**REPÚBLICA DE CHILE  
SERVICIO DE EVALUACIÓN AMBIENTAL  
DIRECCIÓN EJECUTIVA**

**RESUELVE INICIAR UNA NUEVA ETAPA DE PARTICIPACIÓN CIUDADANA EN EL PROCESO DE EVALUACIÓN AMBIENTAL DEL ESTUDIO DE IMPACTO AMBIENTAL DEL PROYECTO “LOS BRONCES INTEGRADO”**

**RESOLUCIÓN EXENTA (N° digital en costado inferior izquierdo)**

FIGURA ADE-153-1: Concentración de MP2,5 en el área Mina- Año 2024

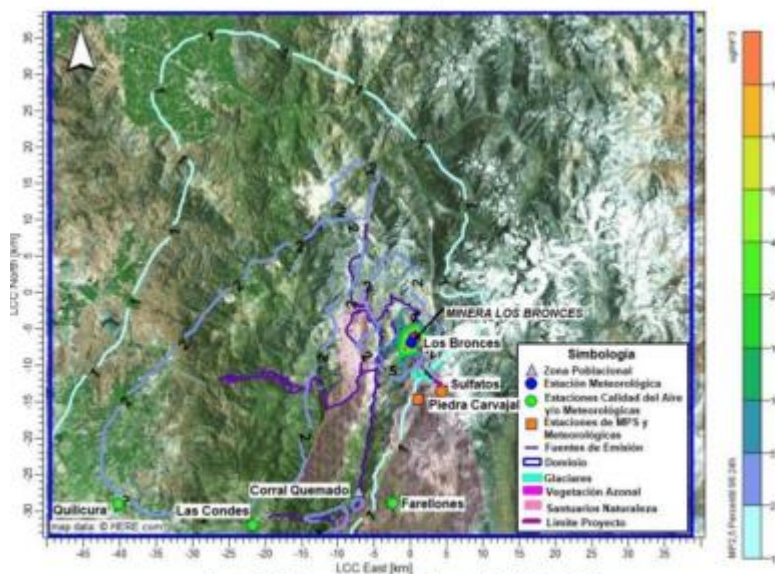
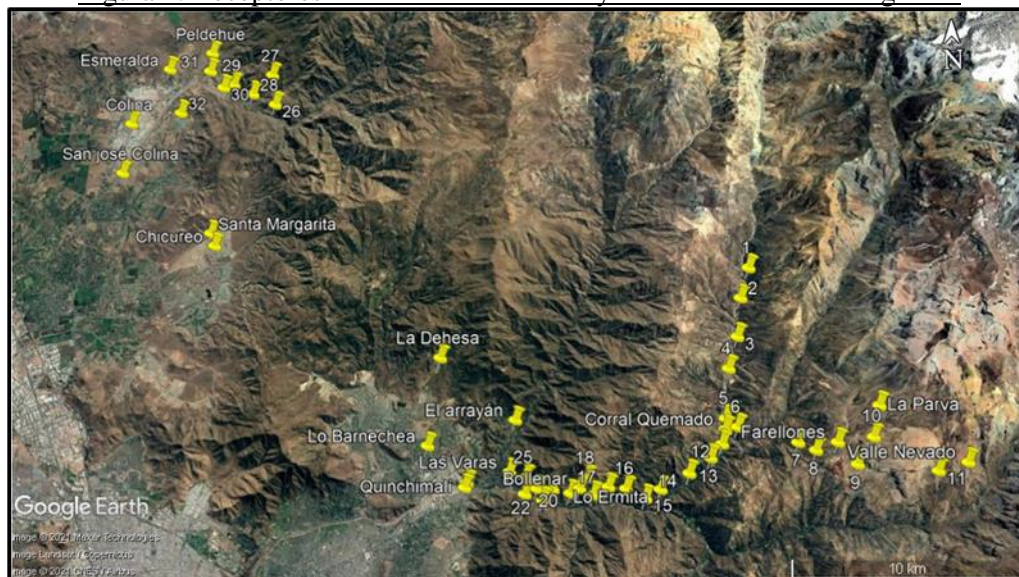
8.6. Que, a su vez, en observación N°153, del ICSARA Complementario N°2 se solicita al Titular *“(…) considerar establecer un monitoreo de Calidad del aire para MP2.5 en el punto de máximo impacto, presentado el respectivo plan ante la autoridad competente”*. Sin embargo, mediante respuesta N°153 el Titular señala *“(…) que el punto de máxima concentración, de acuerdo a la modelación de Calidad del Aire, se emplaza en el área Mina, área industrial, tal como fue presentado en el Anexo 160vi de la Adenda Complementaria y que se presenta en la siguiente.*

*Dado que el MP2,5 es un contaminante que puede afectar la salud de las personas, la instalación de una estación de monitoreo de MP2,5 debe ser representativa de un entorno asociado a lugares poblados, por lo que carece de significancia su instalación en un entorno industrial.”*
